**OGGETTO:** (ID\_VIP: 3798) Istanza di valutazione d'impatto ambientale relativa al progetto del parco Eolico onshore denominato "Bovino" sito nel territorio comunale di Bovino (FG) in località Serrone e infrastrutture connesse nel Comune di Troia e Orsara di Puglia della potenza pari a 33,6 MW -  
Proponente: Renvico Italy s.r.l.

**OGGETTO: [ID\_VIP: 3798] Procedura di VIA ex art. 23 del D.lgs. n. 152/2006 e ss.mm.ii. relativa al progetto del parco eolico denominato "Bovino" sito nel territorio comunale di Bovino, e infrastrutture connesse nei territori comunali di Orsara di Puglia e di Troia della potenza pari a 33,6 MW – Proponente: Renvico Italy s.r.l.- Pubblicazione nuovo Avviso al pubblico inerente alle integrazioni.**

**Oggetto: Progetto del Parco Eolico denominato "Bovino" sito nel territorio comunale di Bovino (FG), ed infrastrutture connesse da realizzare nel Comune di Troia (FG), con potenza complessiva pari a 33,6 MW.**

Parere espresso nella seduta del 09/04/2018  
ai sensi del Regolamento Regionale n. 10/2011, approvato con D.G.R. n. 1099 del 16.05.2011

6. Impatto acustico

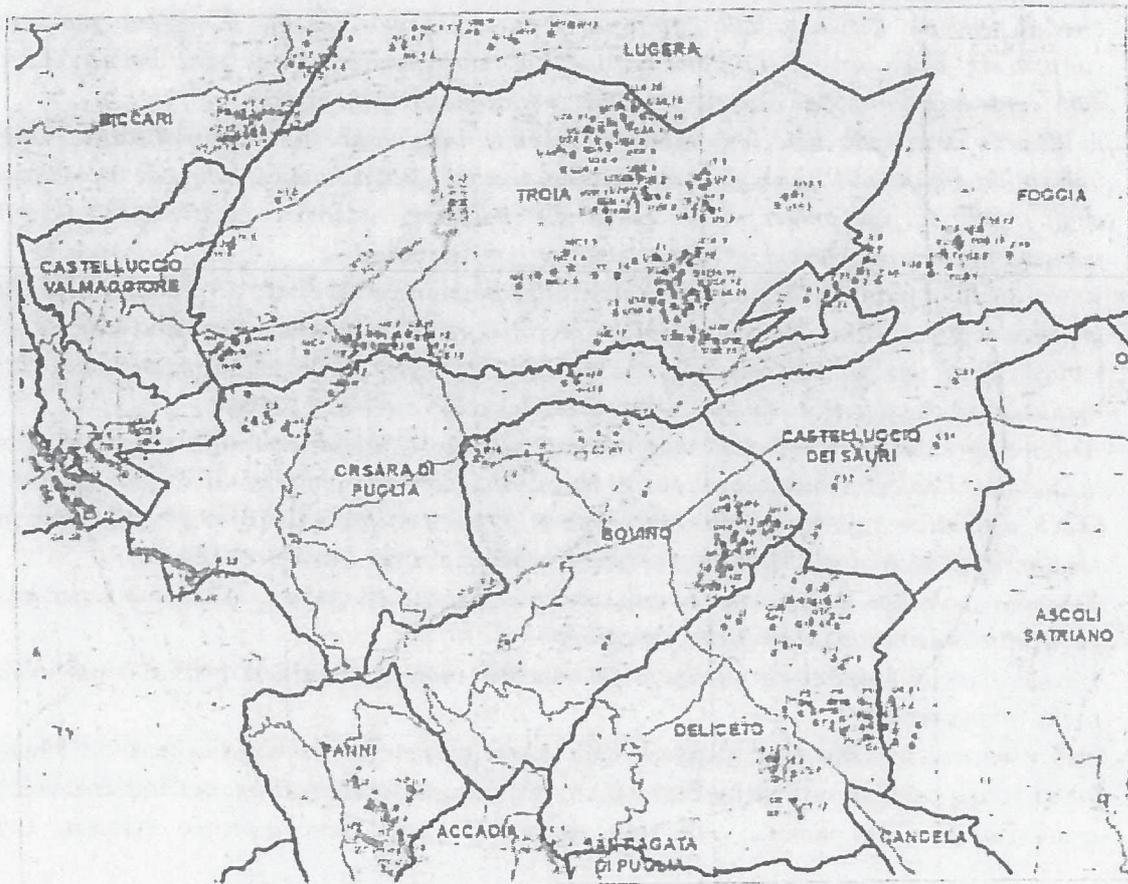
Si condividono i rilievi formulati da Arpa; vanno individuati tutti i recettori sensibili e le zone con frequenza giornaliera superiore a 4 ore presenti nell'area e rispetto agli stessi effettuare lo studio di impatto acustico.

*Buffer di 250 metri intorno agli aerogeneratori su ortofoto con indicazione degli edifici*

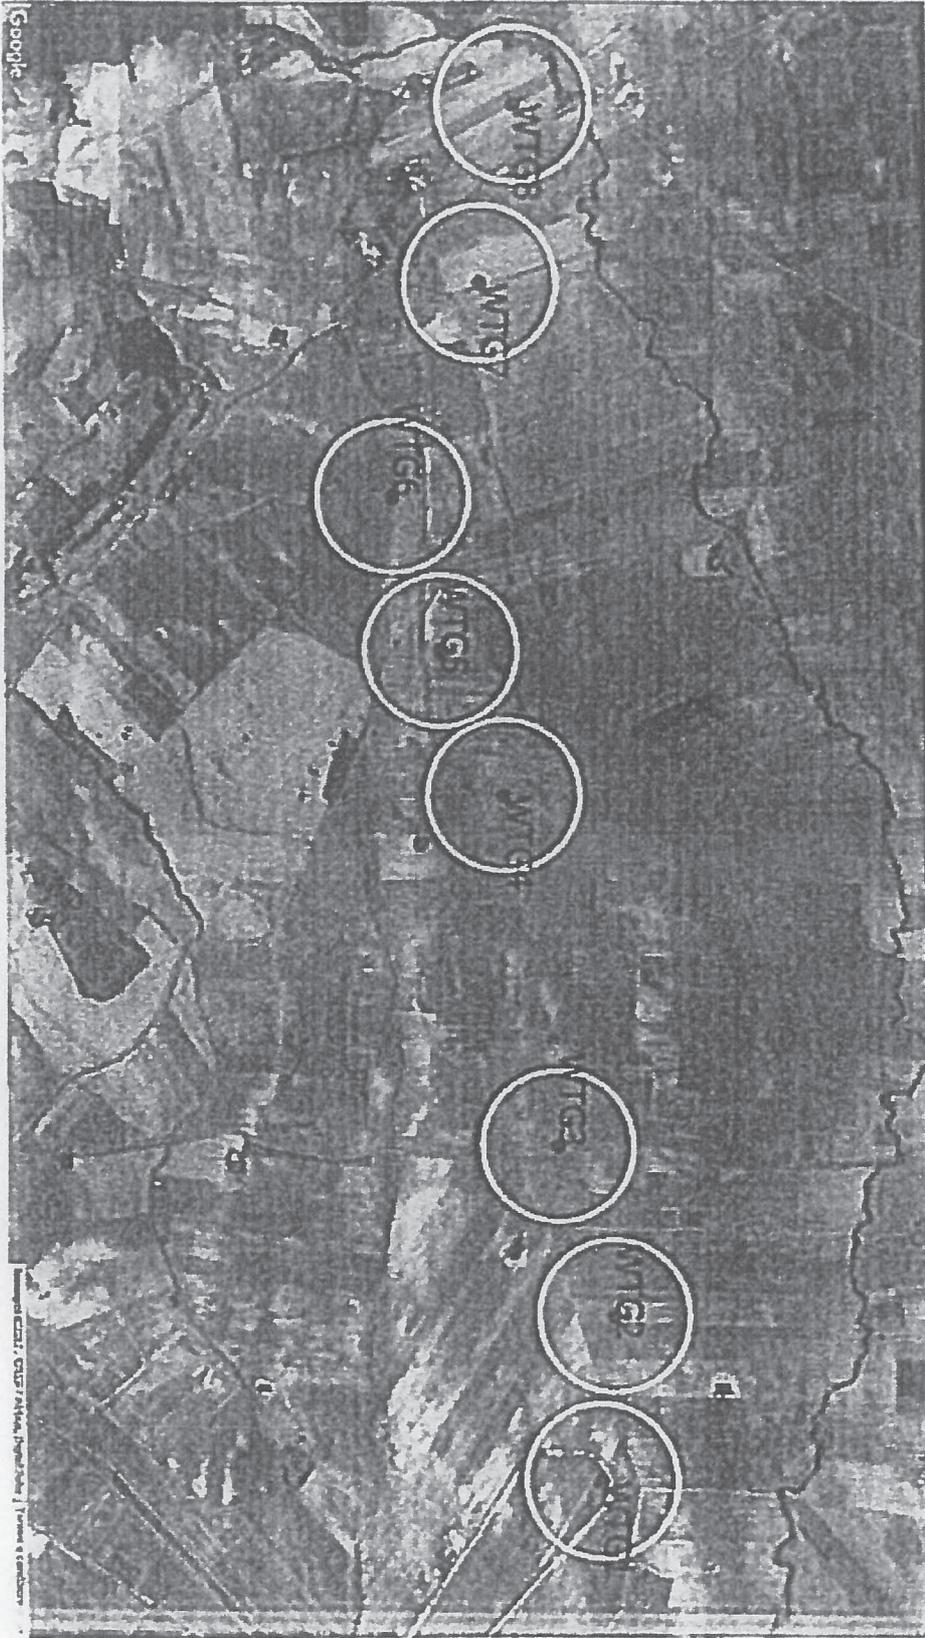
- di rivedere il progetto in esame in quanto non in linea con le previsioni urbanistiche dell'area e di sicurezza per i fabbricati limitrofi.
- di contattare le autorità competenti ASI, RFI, AdB Puglia al fine di valutare gli aspetti progettuali non presi in considerazione dalla società RENVICO.
